gemeente Loon op Zand

BESTEMMINGSPLAN 'BERNDIJKSESTRAAT 14 TE KAATSHEUVEL'

Nota zienswijzen en ambtshalve aanpassingen

Afbeelding: beoogde situatie openbare parkeerplaatsen, afvalcontainers en te verplaatsen lichtmast ter hoogte van Berndijksestraat 14 te Kaatsheuvel.

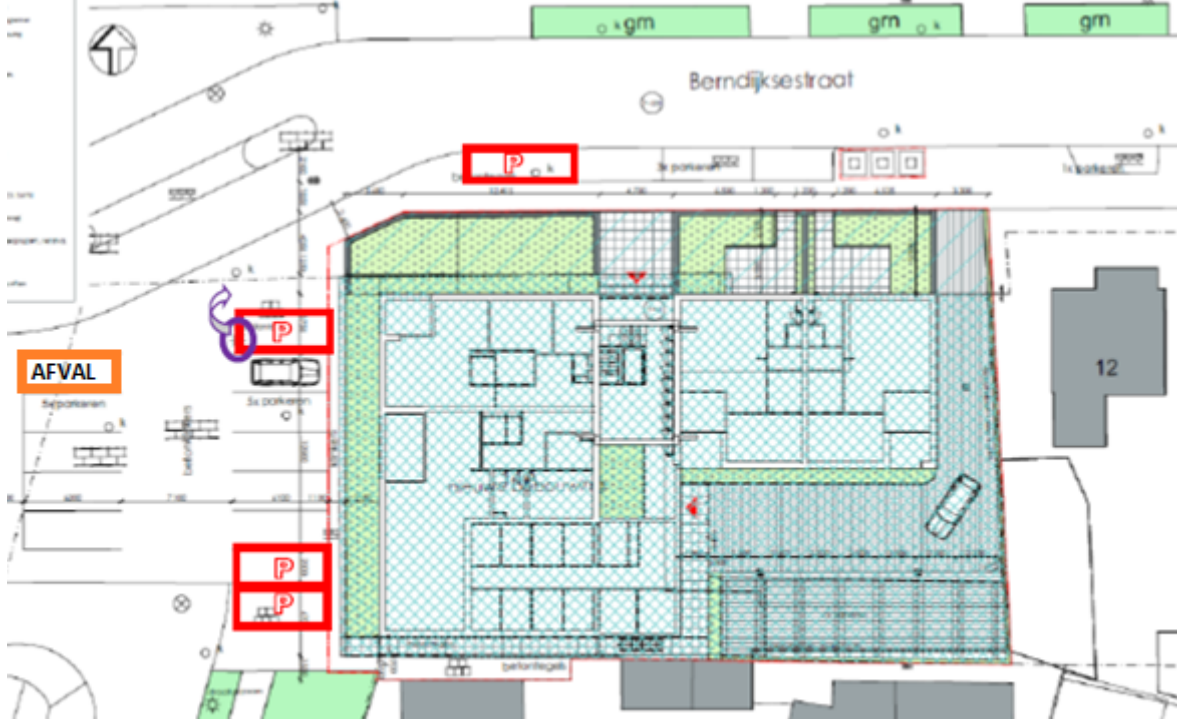
b.	Parkeren Door de bouw van 11 woningen neemt de verkeersdrukte en de parkeerdruk toe. Volgens de toelichting bij het ontwerpbestemmingsplan wordt rekening gehouden met een parkeernorm van 20 parkeerplaatsen inclusief bezoekersparkeren. Slechts 7 parkeerplaatsen worden op eigen terrein beoogd. Een dergelijk aantal parkeerplaatsen is ontoereikend voor eigen parkeren en bezoekersparkeren voor 11 meerpersoonswoningen. Er zullen voldoende parkeerplaatsen op eigen terrein moeten worden gerealiseerd. In de beantwoording van de inspraakreactie wordt ineens een parkeernorm van 18,3 genoemd en wordt niet meer uitgegaan van 20. Dat aantal van 18,3 is opgebouwd conform de berekening op pagina 27 van de plantoelichting, echter in die berekening zit een fout: er wordt uitgegaan van 5 woningen klein 1 en 1 woning klein 2, terwijl in de daarboven staande beschrijving van het bouwprogramma een aantal 3x3 en 1x2 appartementen (4 bouwlagen) worden genoemd. Als we daarvan uitgaan is de parkeereis 19,1 (afgerond 20). Onduidelijk is wat nu precies de parkeereis is ingevolge het parkeerbeleid.	Zoals in de plantoelichting al is verwoord wordt bij het berekenen van het aantal benodigde parkeerplaatsen uitgegaan van het op 14 juni 2016 vastgestelde "Uitwerking Parkeerbeleid Loon op Zand". Voor de functie 'wonen' is op basis van het gemeentelijk parkeerbeleid de parkeernorm afhankelijk van de omvang van de woning. Het klopt dat de berekening in de plantoelichting niet juist is weergegeven. Dit passen we aan. De appartementen geven, conform het definitieve bouwplan, voor wat betreft de oppervlakte het volgende beeld: 1. 5 appartementen oppervlakte tussen de 50 m² en 75 m². 2. 1 appartementen oppervlakte tussen de 75 m² en 90 m². 3. 4 appartementen oppervlakte tussen de 90 m² en 135 m². 4. 1 appartement oppervlakte > 135 m². Voor de onder 1 genoemde appartementen geldt een parkeernorm van 1,3, voor die onder 2 is de norm 1,7, voor die onder 3 een norm van 1,9 en voor die onder 4 bedraagt de norm 2.2. Al deze normen zijn inclusief het bezoekersaandeel van 0,3.

Na inspraak extra parkeerplaatsen toegevoegd

Verder zijn in een eerder stadium (na inspraakreacties) aanpassingen in de inrichting van de openbare ruimte doorgevoerd, waardoor het aantal parkeerplaatsen per saldo toeneemt met 3 stuks en de ondergrondse afvalcontainers verplaatst worden naar het parkeerterreinje aan het Frederik Hendrikpark (ten westen van de projectlocatie).

▪ Rode vakjes: toevoeging van 4 openbare parkeerplaatsen ten behoeve van het plan Berndijksestraat 14. ▪ Oranje vakje: beoogde nieuwe locatie voor de ondergrondse afvalcontainers voor het plan Berndijksestraat 14. Op deze locatie verdwijnt de bestaande openbare parkeerplaats, waardoor er in totaal 3 openbare parkeerplaatsen worden toegevoegd ten opzichte van de huidige situatie. ▪ Paarse cirkel en paarse pijl: te verplaatsen lichtmast.
